AREA GEOLOGIA, SUOLI E SISMICA

**OGGETTO: parere in merito all'interpretazione dell'ultimo capoverso del paragrafo 8.4.3 delle NTC 2018.**

Fig. 3 - IPOTESI DI PROGETTO OGGETTO DI RICHIESTA DI PARERE - SEZIONE

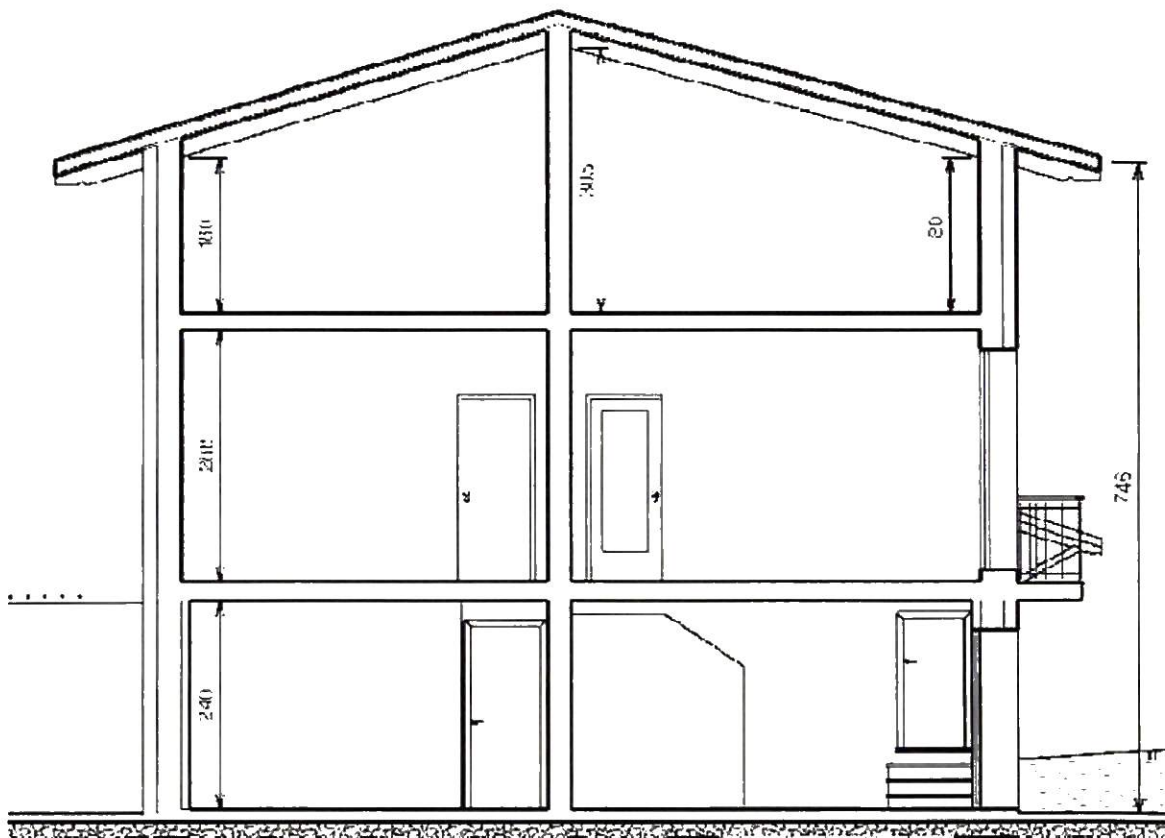
considerato che, per quanto desumibile dalla documentazione trasmessa, la proposta di progetto oggetto del presente parere (rappresentata in fig. 3) prevede un innalzamento della quota di imposta della copertura di 1,50 m, con conseguente aumento dell'altezza dell'edificio da 5,98 m a 7,48 m e che tale innalzamento non pare dovuto al solo inserimento del cordolo sommitale la cui altezza media della sezione trasversale, in accordo con quanto indicato nella DGR 1879/2011 (ancora attuale ove non in contrasto con le vigenti NTC), salvo se diversamente dimostrato, non può superare i 40 cm;

che la proposta di intervento oggetto del presente parere (rappresentata in fig. 3) costituisca una sopraelevazione della costruzione e pertanto, ai sensi del § 8.4.3 delle NTC/2018 è soggetta all'obbligo di adeguamento della costruzione di cui al citato paragrafo delle vigenti Norme Tecniche per le Costruzioni e ad autorizzazione sismica ai sensi dell'art. 90 del DPR 380/2001.
